Comune di
MARZABOTTO

Comune di
VERGATO

**DOCUMENTO DI OSSERVAZIONI D'UFFICIO AL PSC E AL RUE
ADOTTATI E CONSEGUENTI MODIFICHE DA INTRODURRE ALLA
PROPOSTA DI ACCOGLIMENTO**

COMUNI DI MARZABOTTO E VERGATO
OSSERVAZIONE D'UFFICIO AL PSC E AL RUE ADOTTATI
E CONSEGUENTI MODIFICHE DA INTRODURRE IN BASE ALLA PROPOSTA
DI ACCOGLIMENTO

PSC Adottato
 Evidenziazione delle zone in cui sono localizzate le modifiche cartografiche proposte d'ufficio
 Comune: **Marzabotto**
 Località: **Pian di Venola**
 Osservazioni n.: 7
 Scala 1: 5000

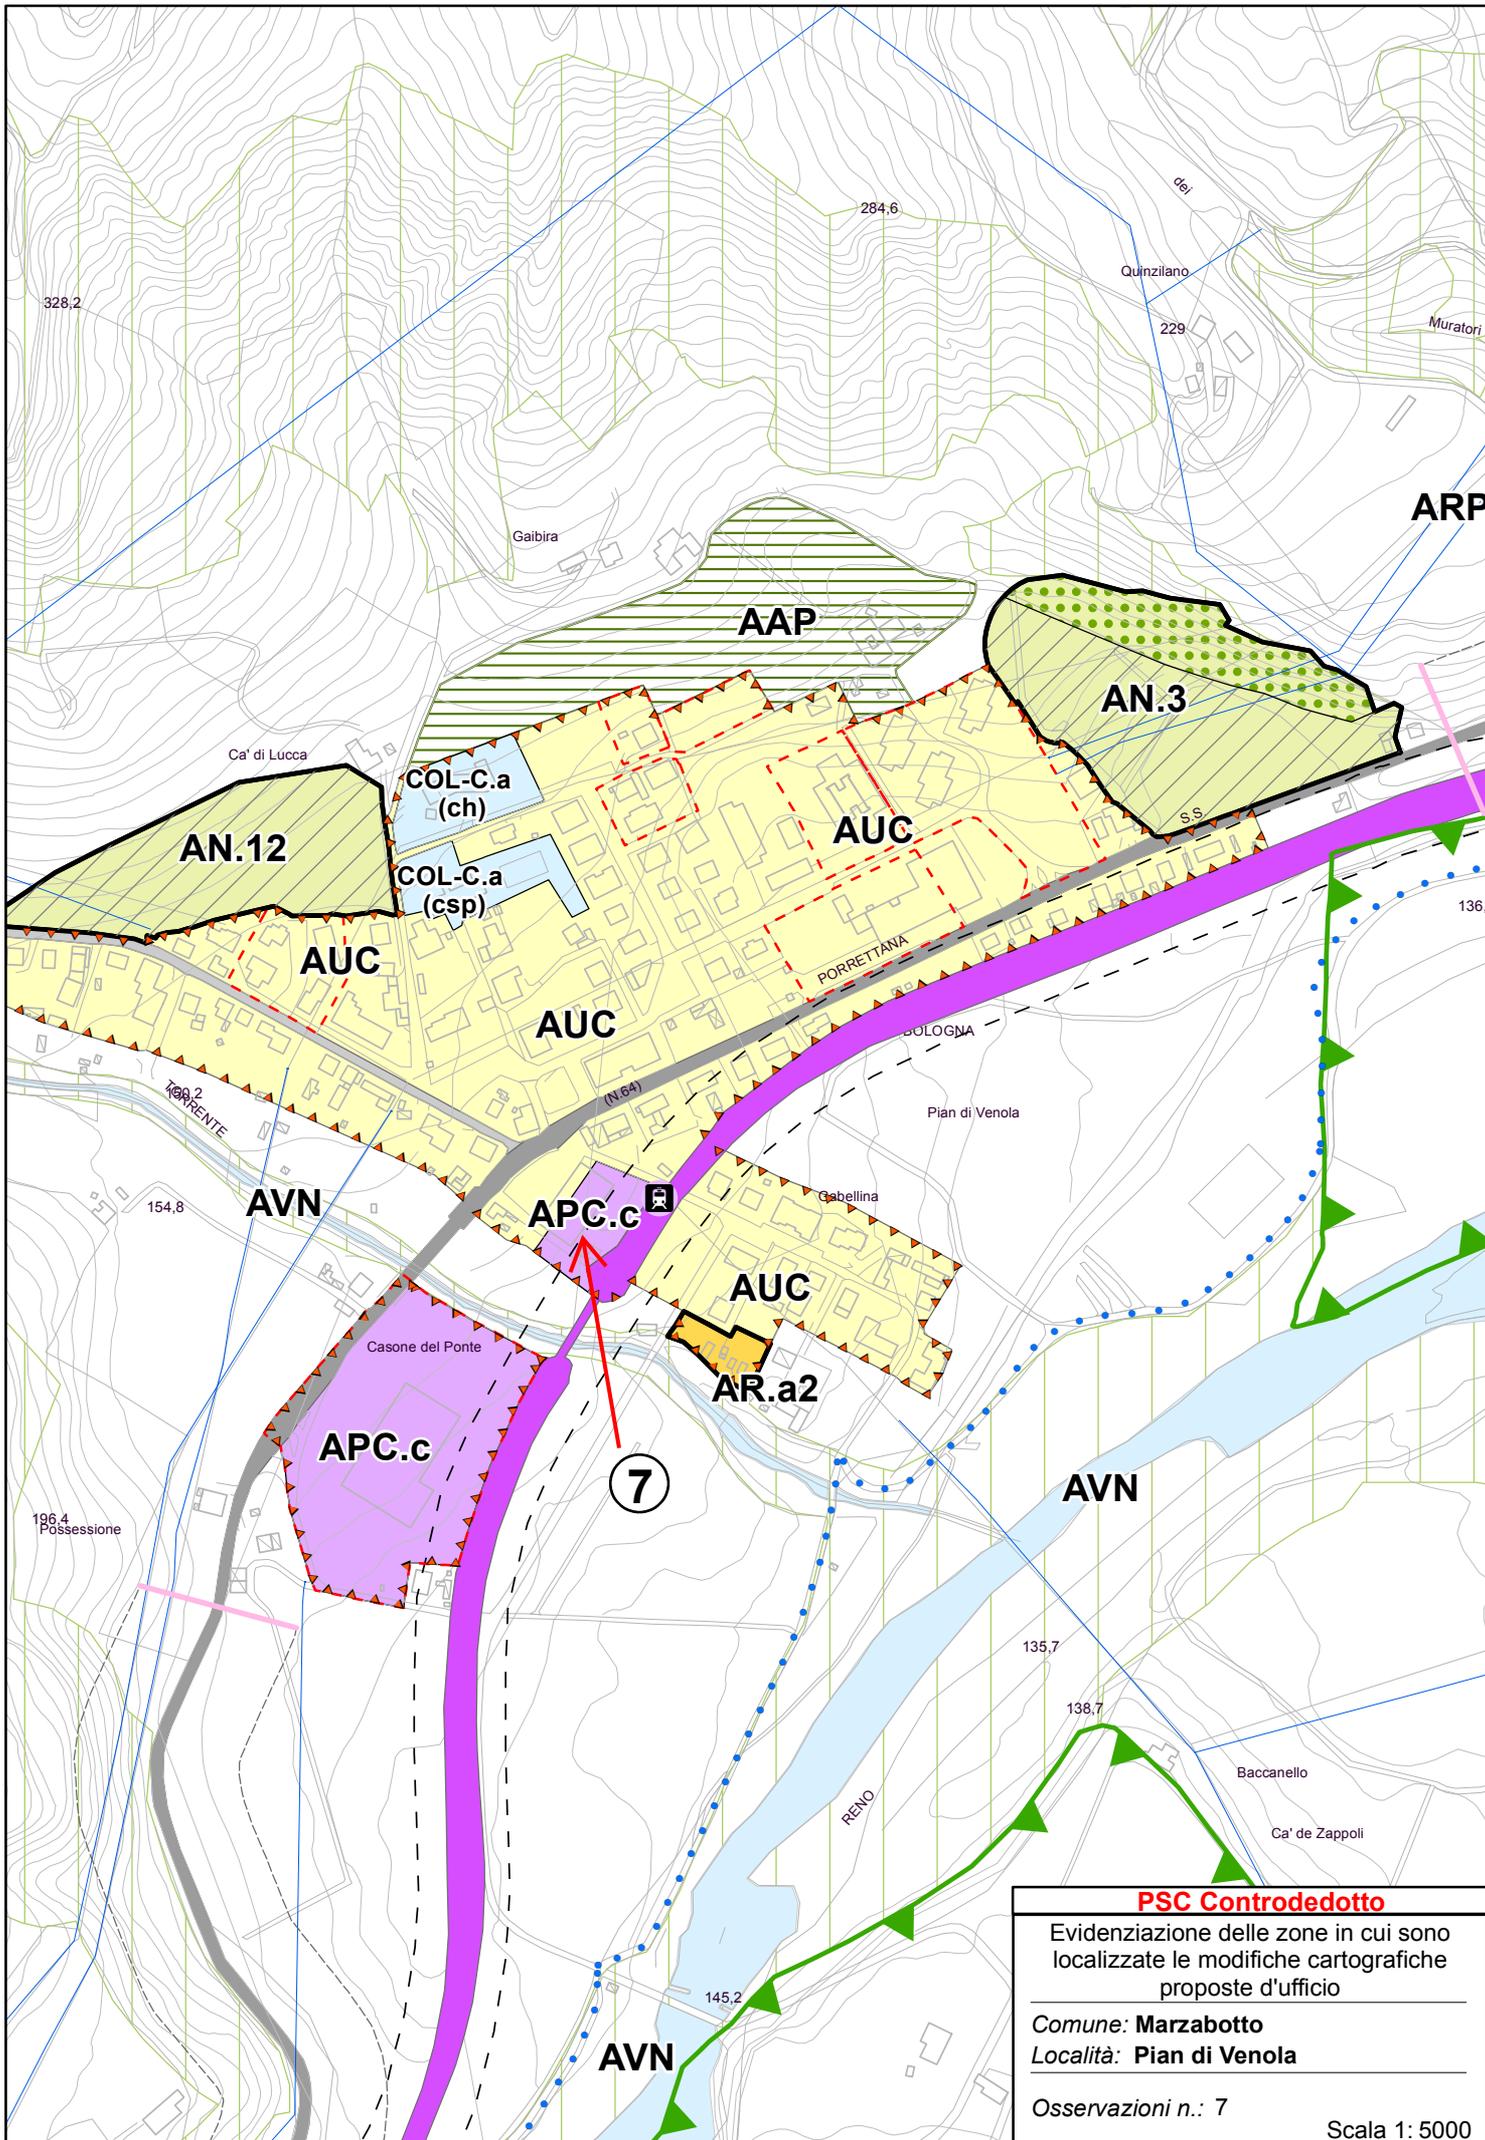
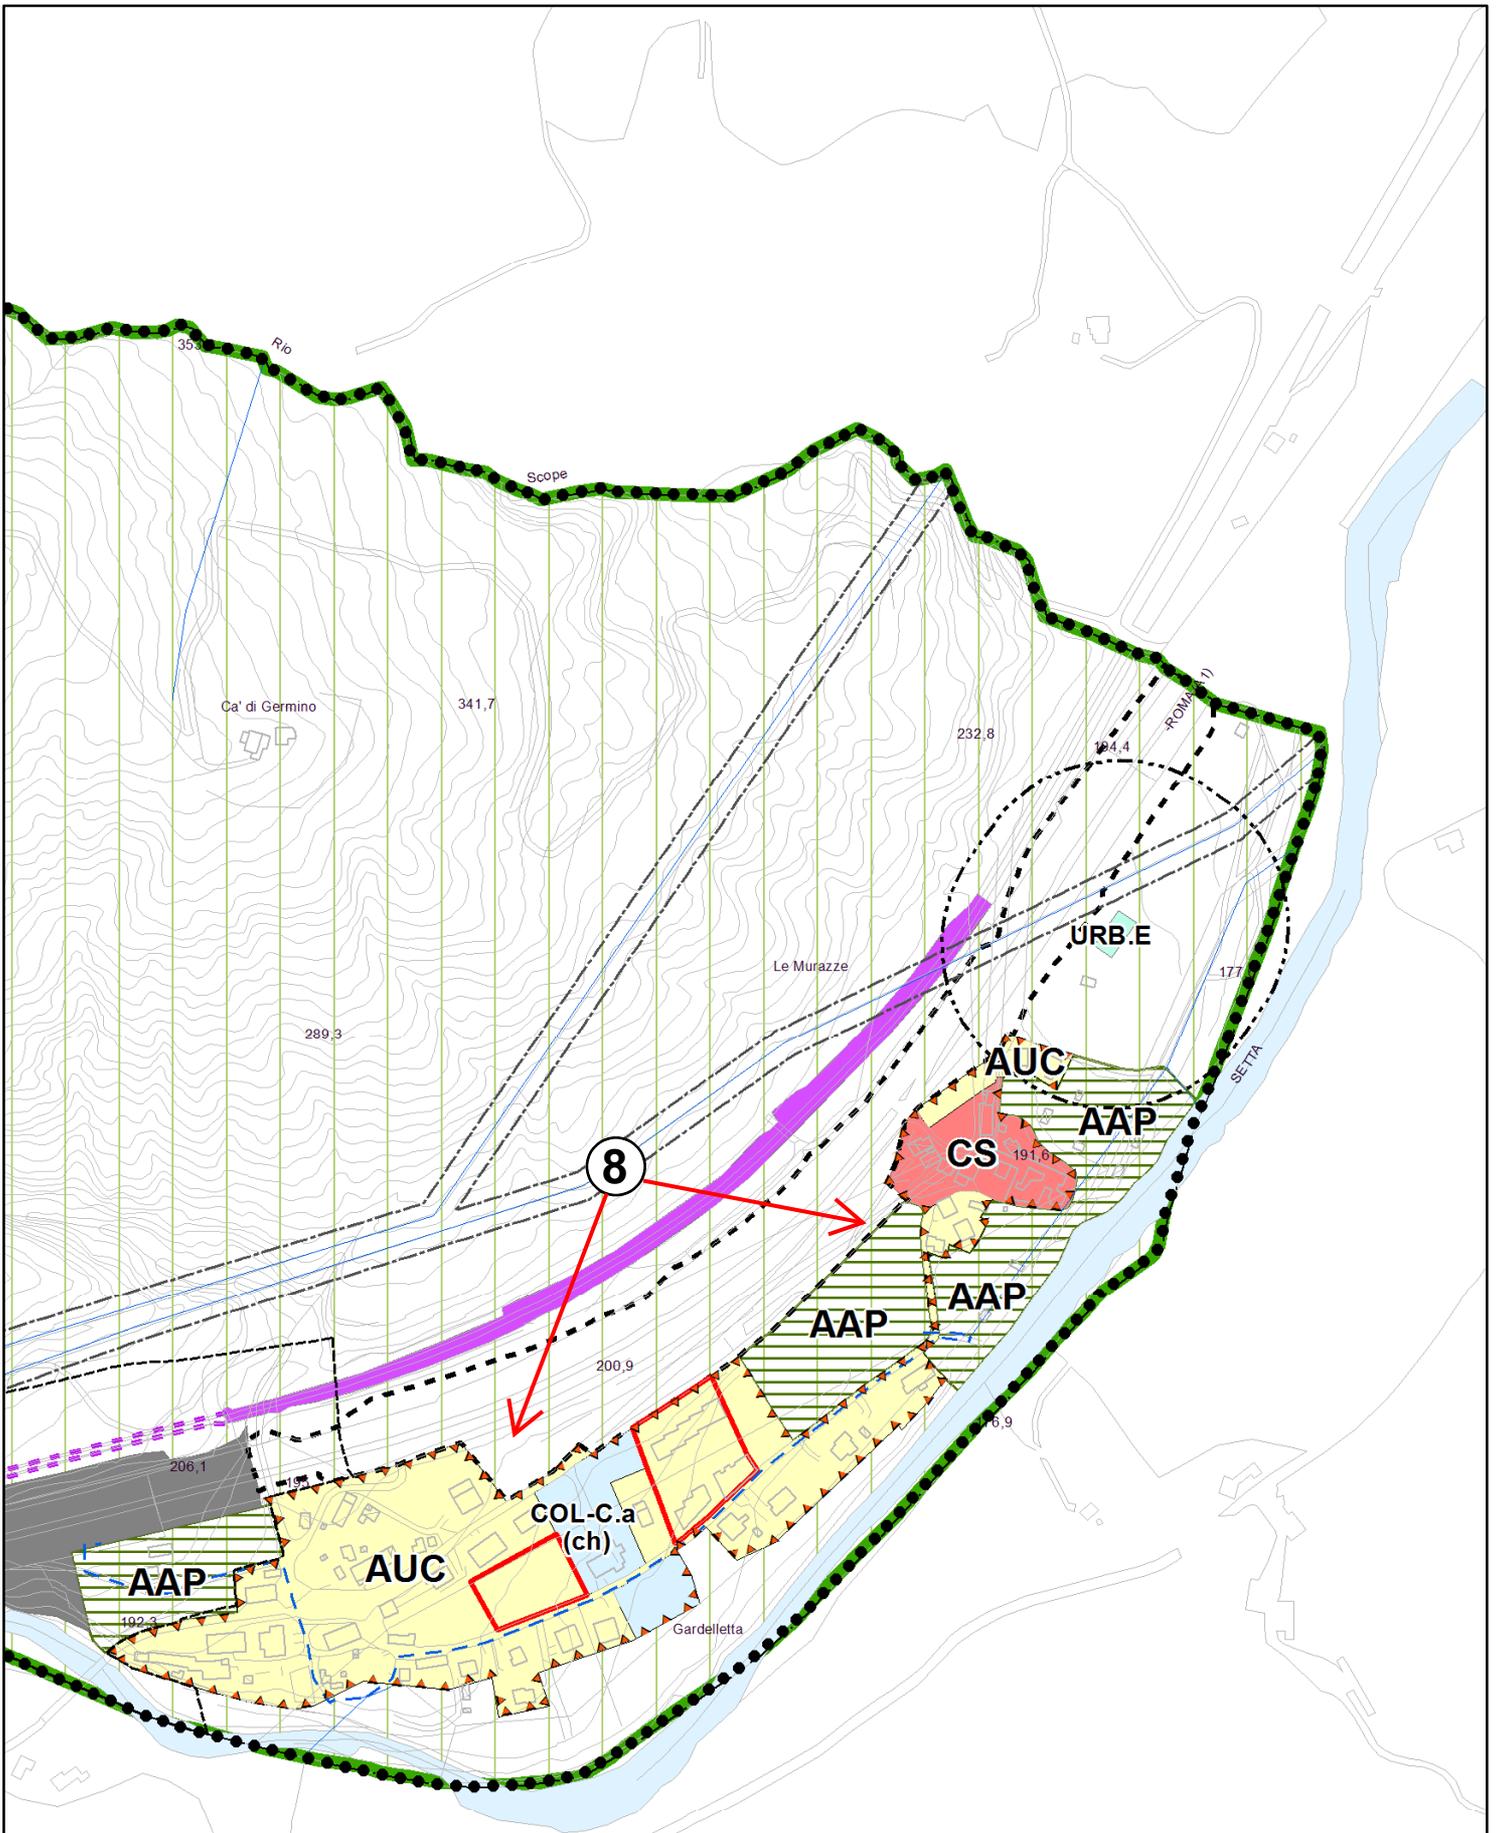
- Modifica della classificazione urbanistica dell'area localizzata a Pian di Venola, compresa tra via Palmiro Togliatti, l'area ferroviaria e un'area a parcheggio, da AUC.4 a APC.c (ex zona D1 nel PRG previgente) (7)
